雰囲気圧力・温度による静的負荷（格納容器過圧破損）

美浜3号炉に係る新規制基準適合性審査の視点及び確認事項（格納容器破損防止対策の有効性評価：格納容器過圧破損）

第 7.2.1.1.1 図 「雰囲気圧力・温度による静的負荷（格納容器過圧破損）」の重大事故等対策の概略系統図

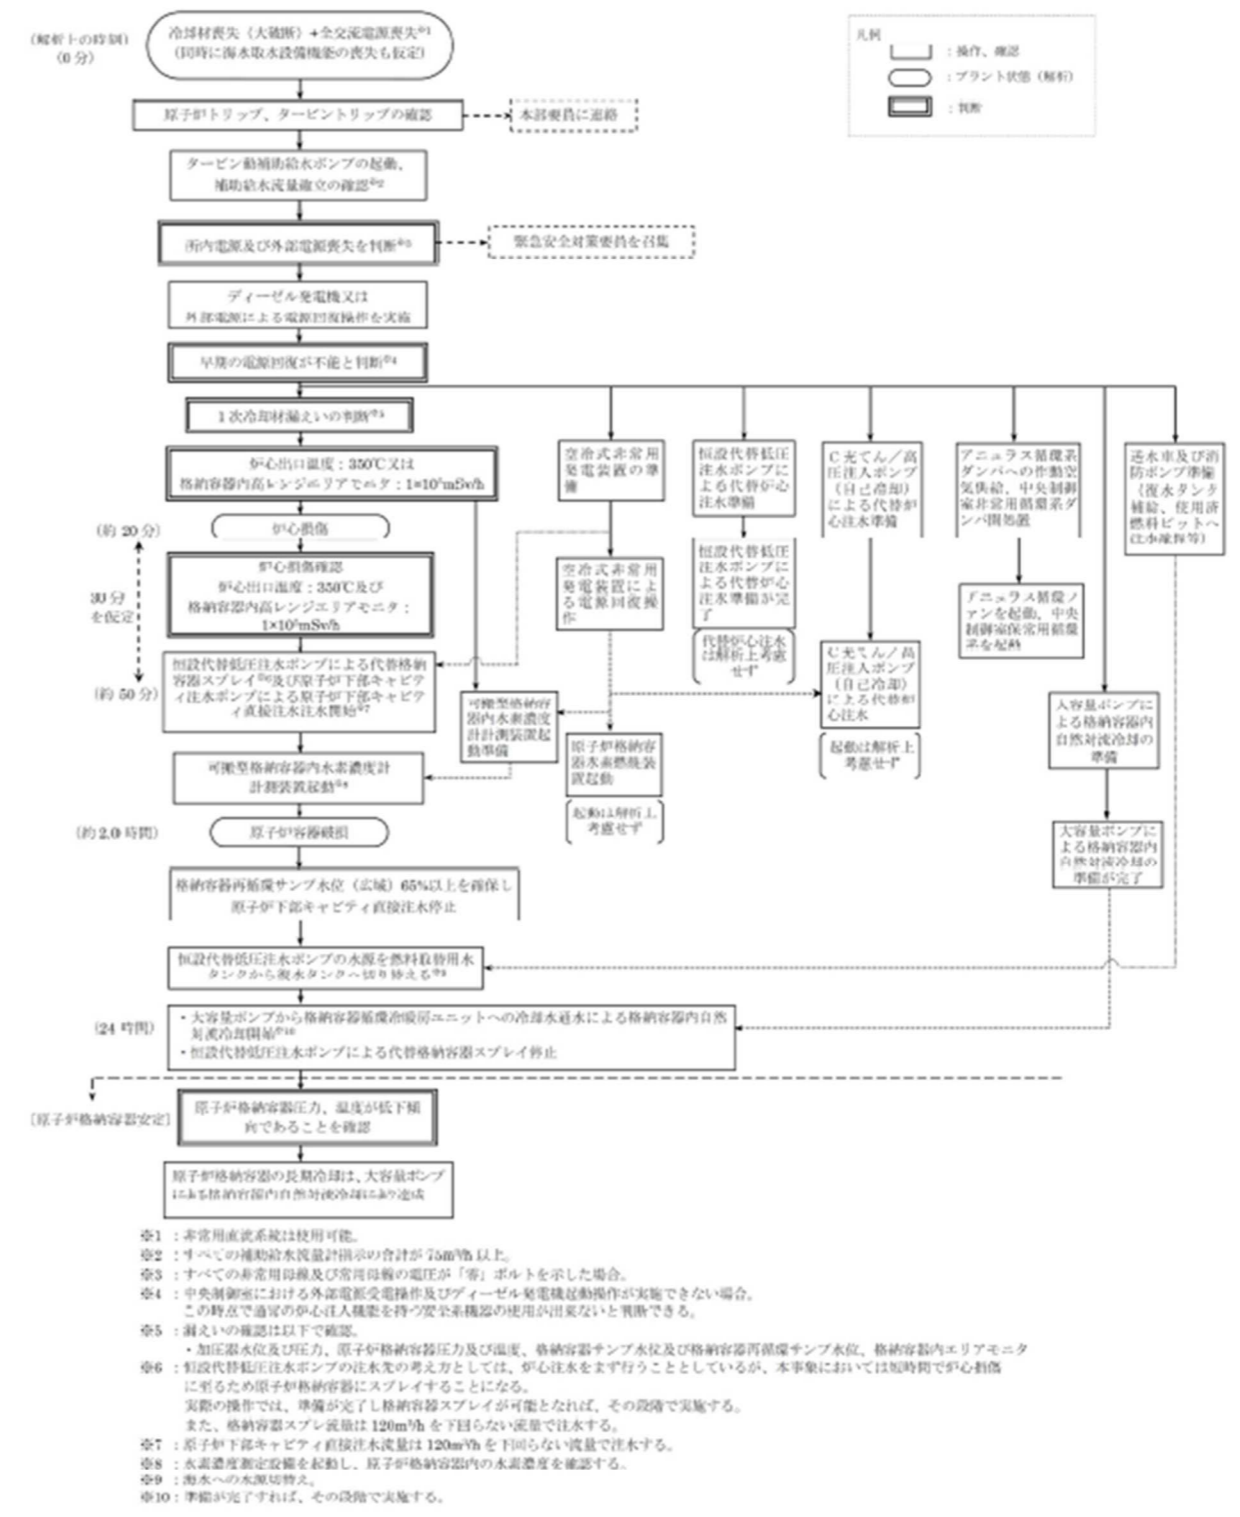
審査の視点及び確認事項	確認結果（美浜3号炉）
<p>(vii) 上記の対策も含めて本格納容器破損モードにおける手順及びその着手の判断基準が「重大事故の発生及び拡大の防止に必要な措置を実施するために必要な技術的能力」と整合していることを確認する。</p>	<p>(vii) 上記(vi)で確認したとおり、本格納容器破損モードにおける手順及びその着手の判断基準は、「実用発電用原子炉に係る発電用原子炉設置者の重大事故の発生及び拡大の防止に必要な措置を実施するために必要な技術的能力に係る審査基準に係る適合状況説明資料」の内容と整合が図られていることを確認した。また、その手順を踏まえて、使用する重大事故等対処設備（常設、可搬、計装）については、「第7.2.1.1.1表雰囲気圧力・温度による静的負荷（格納容器過圧破損）における重大事故等対策について」で明確にされていることを確認した。</p>
<p>（設置許可基準規則第37条 解釈）</p> <p>第37条（重大事故等の拡大の防止等） （炉心の著しい損傷の防止） 1-4 上記1-2(a)の「十分な対策が計画されており」とは、国内外の先進的な対策と同等のものが講じられていることをいう。 2) 対策について、国内外の先進的な対策と同等なものであるか。</p>	<p>※「格納容器破損防止対策の有効性評価」では要求されていない。</p>
<p>3) 対策の概略系統図は整理されているか。 （i）対策の概略系統図において、対策に関係する主要機器・配管・弁が明示されているか確認する。</p> <p>記載要領（例）</p> <ul style="list-style-type: none"> 有効性評価で期待する系統や設備等は太字で記載。 設計基準事故対処設備から追加した設備や機器は点線囲みで記載。なお、技術的能力や設備側で確認できれば、有効性評価の概略系統図で点線囲みされていなくてもよい。 	<p>（i）本格納容器破損モードにおける重大事故等対策に関する設備として、恒設代替低圧注水ポンプや原子炉下部キャビティ注水ポンプ、燃料取替用水タンク等が示されており、これらを接続する配管や弁についても概略系統図に示されていることを確認した。また、安定状態に向けた対策に関する設備として、PAR やイグナイタ、A格納容器循環冷暖房ユニット、アニュラス循環排気ファン等が示されており、これらを接続する配管や弁についても概略系統図に示されていることを確認した。</p>

第 7.2.1.1.5 図 「雰囲気圧力・温度による静的負荷（格納容器過圧破損）」の事象進展（対応手順の概要）
（大破断 L O C A 時に高圧注入機能、低圧注入機能及び格納容器スプレイ注入機能が喪失する事故）

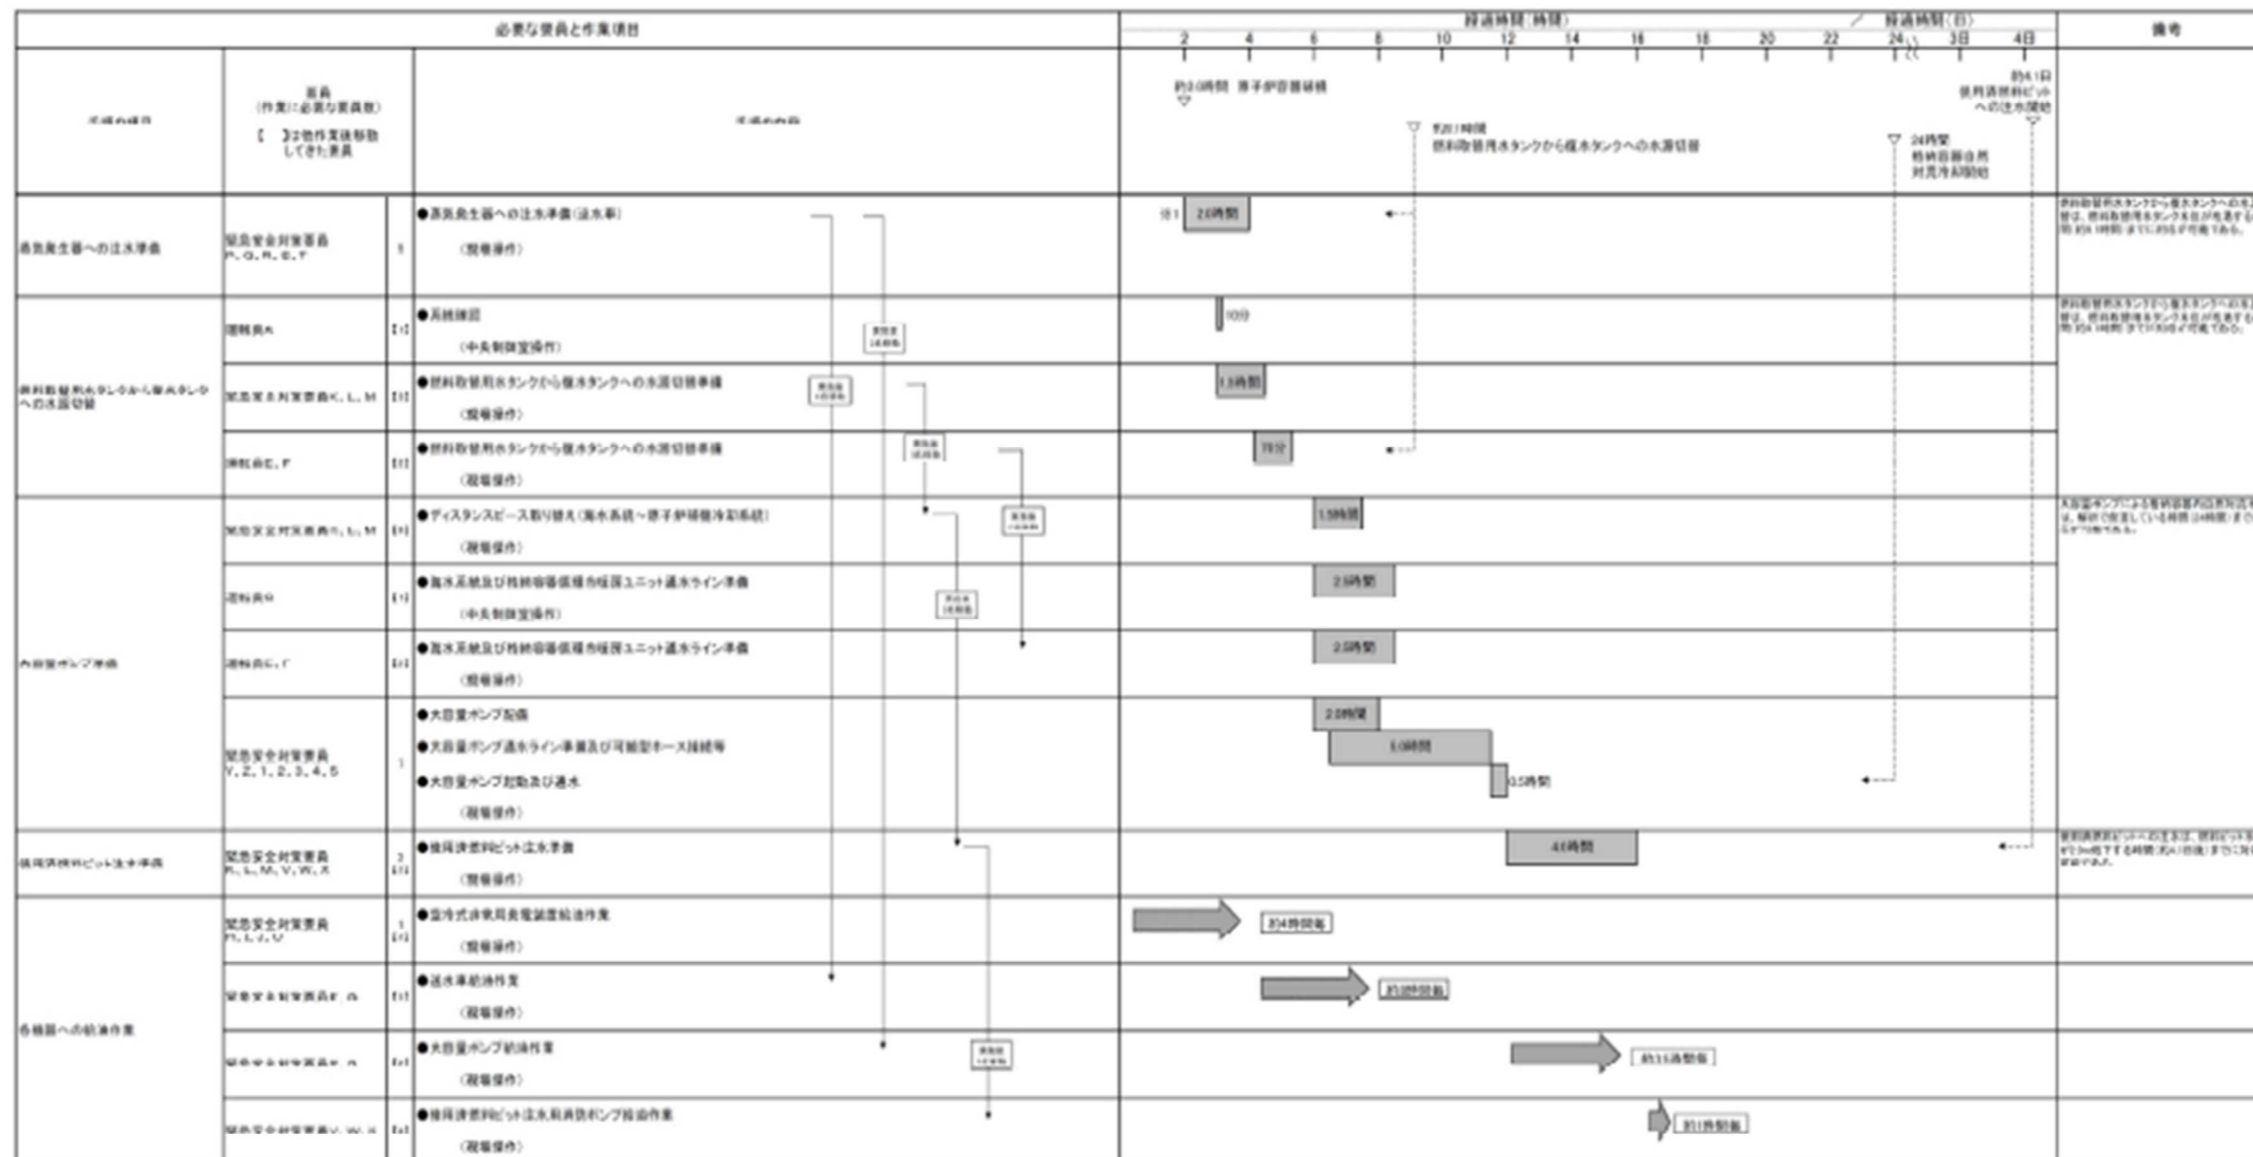
<p>4) 対応手順の概要は整理されているか。 （i）対応手順の概要のフローチャートで、想定される事象進展や判断基準等との関係も含め、明確にされていることを確認する。 ① 対応手順の概要フロー等において、運転員等が判断に迷わないように、その手順着手の判断基準が明確にされていることを確認。</p> <p>記載要領（例）</p> <ul style="list-style-type: none"> 事故シーケンスの対応手順の概要（フロー）について、実際の手順上の設定と解析上の設定がわかるように記載。 評価上、期待するもののみならず、回復操作や期待しない操作等についても記載。この際、回復操作や期待しない操作等については、評価上は考慮しないことが明確であるように記載。 	<p>（i）対応手順の概要フローについて、以下のとおり確認した。</p> <p>① 「第7.2.1.1.1 雰囲気圧力・温度による静的負荷（格納容器過圧破損）（大破断 LOCA 時に低圧注入機能、高圧注入機能及び格納容器スプレイ機能が喪失する事故）における事象進展の概要」において、想定される事象進展が明確にされるとともに事象進展に沿った判断項目、操作確認項目等が示されていること、解析上は期待しない操作も含めて対応手順の概要が整理されていることを確認した。</p>
<p>（ii）事象進展の判断基準・確認項目等が明確に示されていること及びその根拠や妥当性を確認する。 ① 対策については、有効性評価上期待している対策だけでなく、「重</p>	<p>（ii）事象進展の判断基準等（手順着手の判断基準、有効性評価上期待しないもの含む）について、以下のとおり明確にされていることを確認した。 ① 評価事故シーケンス「雰囲気圧力・温度による静的負荷（格納容器過圧破損）（大破断 LOCA 時に低圧注入機能、高圧注入機能及び格納容器</p>
